Sujet : **NOTIFICATION DE CORRECTION APPORTÉE À UN DISPOSITIF MÉDICAL**
Référence Zimmer: 2184052-10-02-2013-002-R

Produit concerné : Plateau/ panier de stérilisation du Système ALP Trinica®

Objet : Plateau de stérilisation des clés à cliquet simple utilisées avec le système ALP Trinica®

Les clés à cliquet simple canulées (article #07.00438.001) indiquées par les flèches ci-dessous :

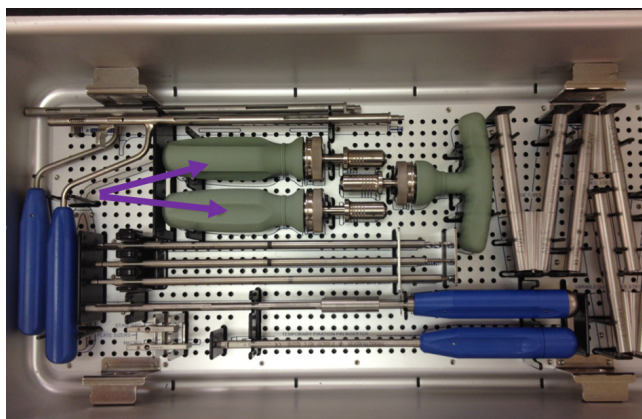
Les clés à cliquet simple, référence 07.00438.001, peuvent présenter un défaut de stérilisation si elles sont conservées à leur emplacement d'origine lors de la stérilisation. Ceci est dû au risque potentiel d'interférence des crochets de maintien actuellement utilisés dans le panier sur la pénétration complète de la vapeur dans la poignée canulée.

Pour une stérilisation efficace, les clés à cliquet simple doivent être stérilisées **indépendamment** du panier à instruments. Le problème a été identifié dans le cadre d'une évaluation d'ingénierie menée en interne par Zimmer Spine.

- a) Lisez attentivement cette notification et assurez-vous que le personnel concerné en connaît le contenu.
- b) Stériliser uniquement les clés à cliquet simple **indépendamment** du panier à instruments. Il est recommandé d'utiliser une méthode de stérilisation à la vapeur à haute température, en suivant les normes de stérilisation à la vapeur AAMI/ISO et un cycle validé selon les spécifications locales et nationales en vigueur. Veuillez vous reporter à la notice d'utilisation ALP Trinica, 07.01085.001.
